# Gare de Lyon

## CÔTÉ SEINE

## Bilan de la concertation

### Option 1 : Placer l'entrée au nord du parking

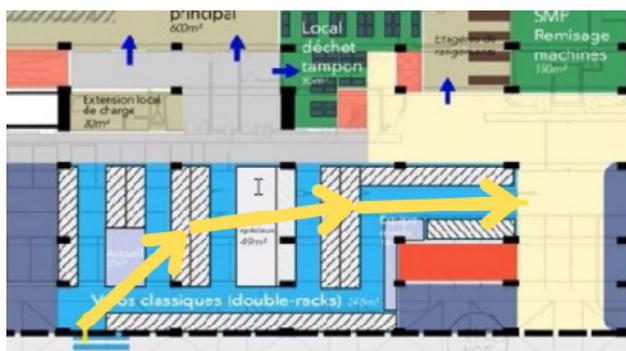
Le placement de l'entrée au nord est utile parce que la majorité des cyclistes arrivent par le nord. L'allée centrale est disposée de la manière la plus rectiligne possible (cf. schéma d'intention ci-dessous). L'espace d'accueil est placé à gauche de l'entrée. Il est prolongé par un local technique.

Avantages	Inconvénients
<ul style="list-style-type: none"> <li>• évite l'effet cul-de-sac, l'ensemble du bâtiment est circulé, améliorant ainsi la sécurité réelle et ressentie</li> <li>• optimisation de l'usage des places : toutes les places ont plus de chance d'être utilisées car elles sont toutes proches de l'allée centrale</li> <li>• parcours usager intuitif : lorsqu'on entre, la place vélo de désir se trouve au bout de la halle, et permet ainsi de jauger de la disponibilité des places à travers un système lumineux durant le parcours à l'intérieur de la vélostation</li> </ul>	<ul style="list-style-type: none"> <li>• plus gourmand en espace, réduit le nombre de places de stationnement</li> </ul>

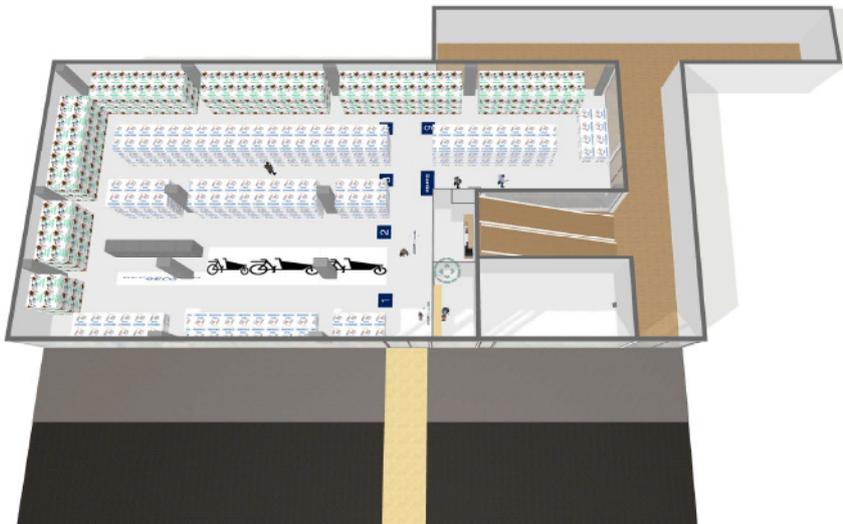
Avantages	Inconvénients
<ul style="list-style-type: none"><li>• rapprocher l'entrée de la vélostation de celle du magasin vélo augmente le sentiment de sécurité aux horaires d'ouverture du magasin</li><li>• plus de places de stationnement que dans l'option n°1</li></ul>	<ul style="list-style-type: none"><li>• parcours usager moins intuitif: l'allée centrale ne mène pas à la sortie, la sortie est une sous-allée</li><li>• la partie à gauche de l'entrée de la vélostation sera moins utilisée car plus éloignée de l'allée centrale</li></ul>

### Option 3 placer l'entrée au nord et disposer d'un nombre important de stationnements

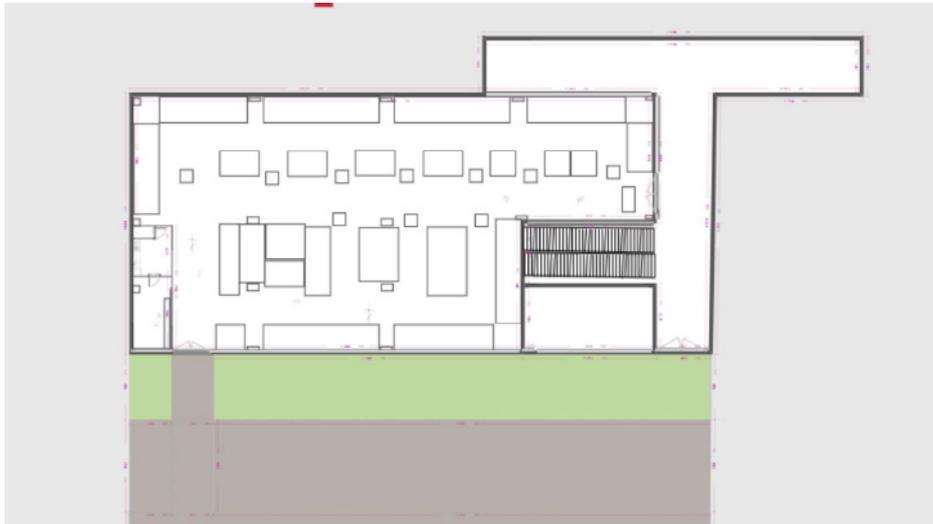
Cette option ne présente aucun défaut majeur, et semble pouvoir fonctionner avec les flux attendus dans la halle à vélos. Elle permet de concilier distribution de l'espace autour de l'allée centrale et volume important de places de stationnement.

Avantages	Inconvénients
<ul style="list-style-type: none"><li>Le placement de la zone pour vélos spéciaux près de l'entrée (voir explications dans la partie segmentation de l'espace) permet de réduire l'angle du coude de l'allée centrale et de se rapprocher le plus possible du sens de circulation souhaité par les cyclistes (voir figure au début de l'option 1).</li><li>évite l'effet cul-de-sac, l'ensemble du bâtiment est circulé, améliorant ainsi la sécurité réelle et ressentie</li><li>optimisation de l'usage des places : toutes les places sont plus de chance d'être utilisées car elles sont toutes proches de l'allée centrale</li><li>Plus de places de stationnement que dans l'option 1</li><li>parcours usager intuitif : lorsqu'on entre, la place vélo de désir se trouve au bout de la halle, et permet ainsi de jauger de la disponibilité des places à travers un système lumineux durant le parcours à l'intérieur du parking la vélostation</li></ul>	<ul style="list-style-type: none"><li>le parcours usager est un peu moins intuitif que dans l'option 1 car l'allée centrale est un peu plus coudée.</li></ul>
